**Einführung des neuen Selbteinzuges "Softclose" für  
SWT Fronten**

gültig ab : 24.02.2015

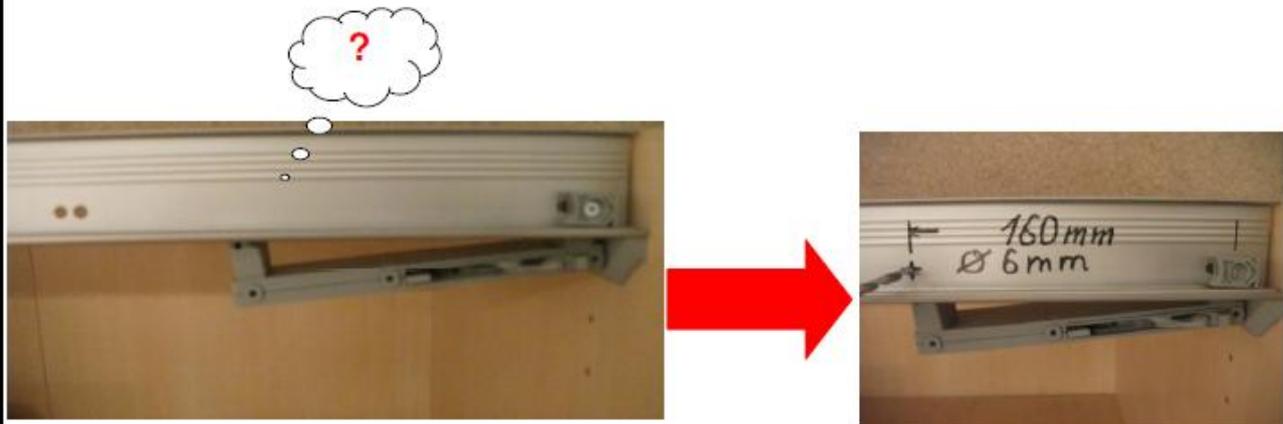
Ab unten genannten Termin werden neue Selbsteinzüge Artikel Typ 969 ausgeliefert. Folgende Besonderheiten. Der SE ist kleiner und die Anbauteile sollten einfacher funktionieren. Dem Paket liegt die Montageanleitung bei. Durch den kleiner SE werden **andere** Befestigungsbohrungen in den SWT Schienen oben verwendet. Diese Schienen sollten ab Auslieferung 12-2014 alle mit den Löchern ausgestattet sein. Bei dem fehlen des Loches kann man das beigefügte Bild zur Not übersenden, um dieses Loch nachzubohren zu lassen.

**Problem: SE kann nicht montiert werden, da Loch fehlt?!**
